BETÆNKNING II
OM
"RF. 2"s FORLIS

Afgivet af den af
industriministeren den 20. maj 1983
nedsatte kommission

BETÆNKNING NR. 1005
KØBENHAVN 1984

Fig. 3-1 Stropafviklediagram. Diagrammet viser afviklingen af en tovstrop fastgjort ved punkt A, ført under bunden på fartøjet og havende sidste røingspunkt ved punkt B ved fenderlisten om BB. Punkt A er beliggende ved fod af gelænderscepter. I sidste fase (bid 326) forskydes A til A'.

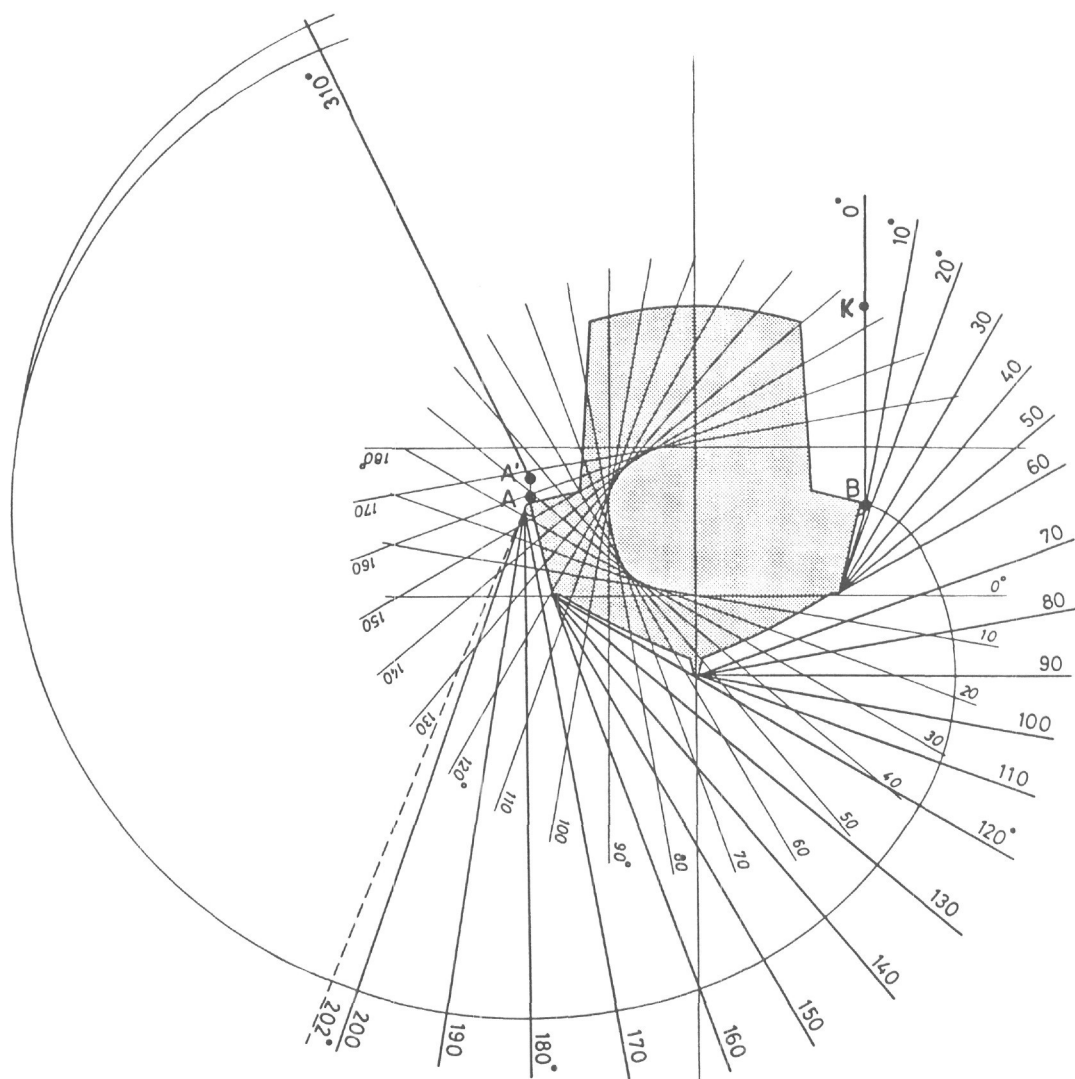
Var fartøjet krænget langsomt til 90°, og løsgjort der, var det blevet liggende ved den krængning, hvor GZ-kurven skærer X-aksen under forløbet fra negative til positive værdier, indtil det havde fået en påvirkning, der kunne bringe det på ret køl.

Selvopretningsforsøget således som det blev foretaget må vurderes som værdiløst for byggemyndigheden, hvorimod et korrekt udført selvopretningsforsøg som f.eks. efter den engelske metode eller efter statens skibstilsyns praksis med overdækkede redningsbåde omgående ville have afsløret "RF. 2"s mangler i stabilitetsmæssig henseende.

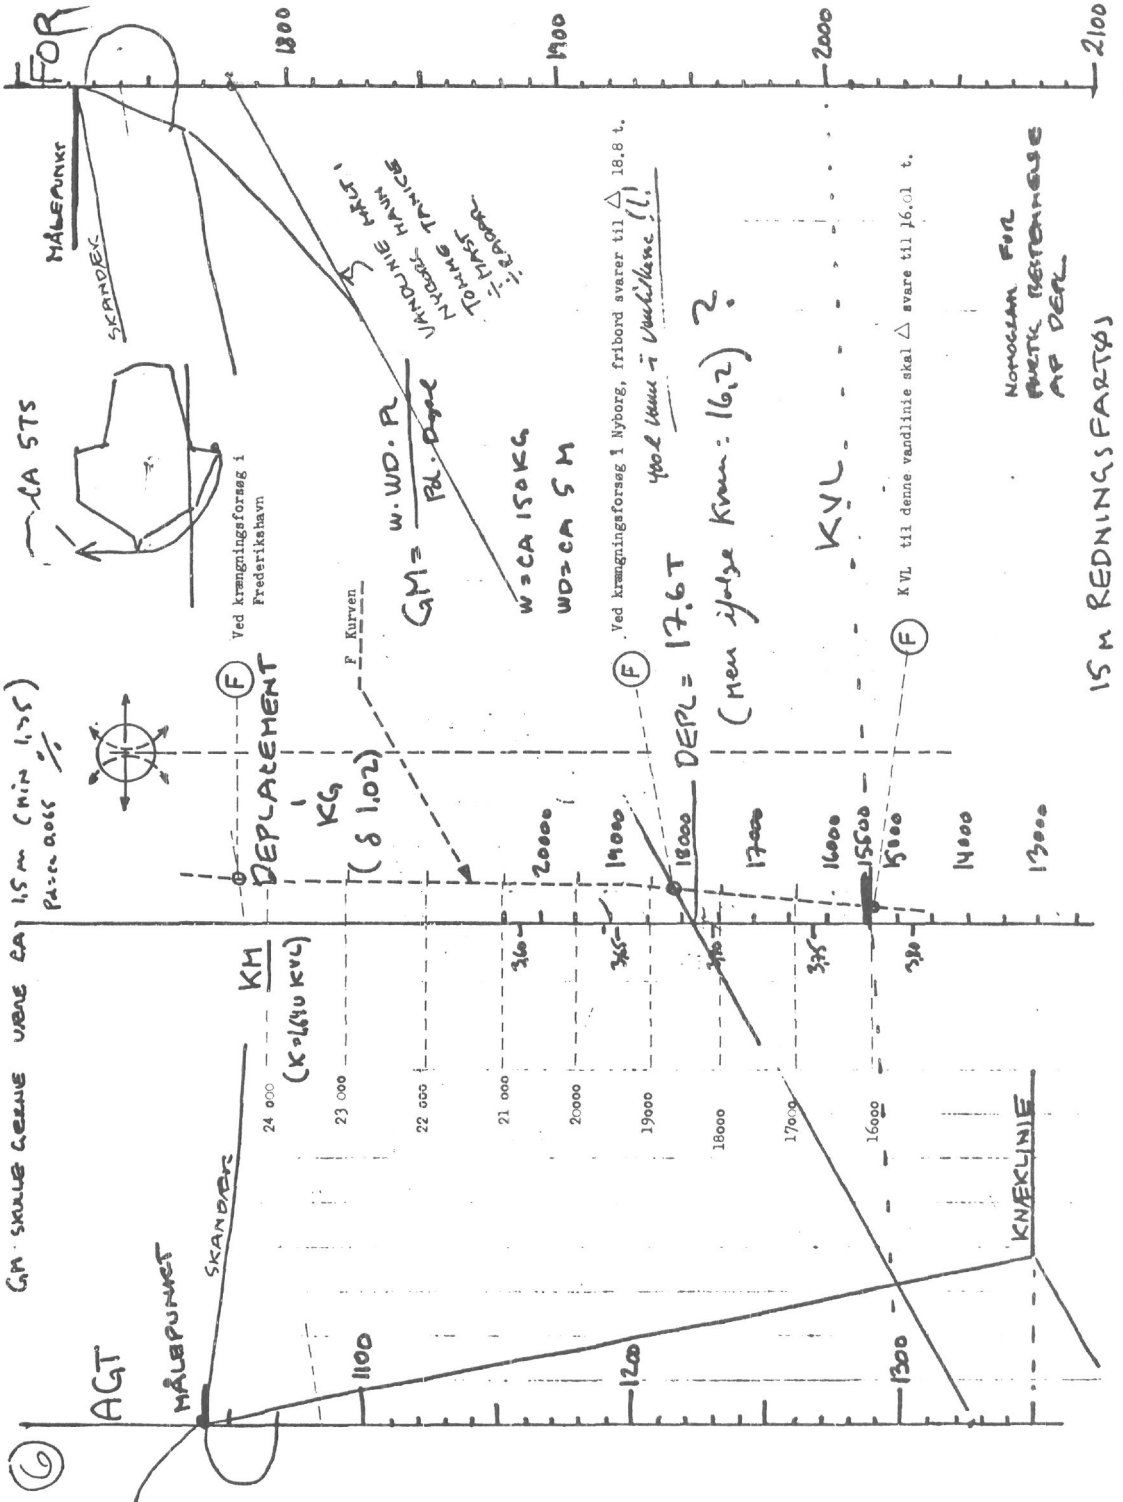
Ud fra de målte dybgange er F beregnet til 1,37 m agten for Ø og det tilsvarende deplacement og nedtrykningsvægt er henholdsvis 24 t. og 0,433 t/cm.

F-kurvens forløb med tilhørende deplacementsværdier er indtegnet på bilag med stiplede linie.

Ved flere planimetreringer og efterfølgende beregninger må det konstateres, at det af (NR) udarbejdede Nomogram er behæftet med sådanne fejl, at det ikke har kunnet anvendes til fremstilling af et pålideligt hydrostatisk diagram.
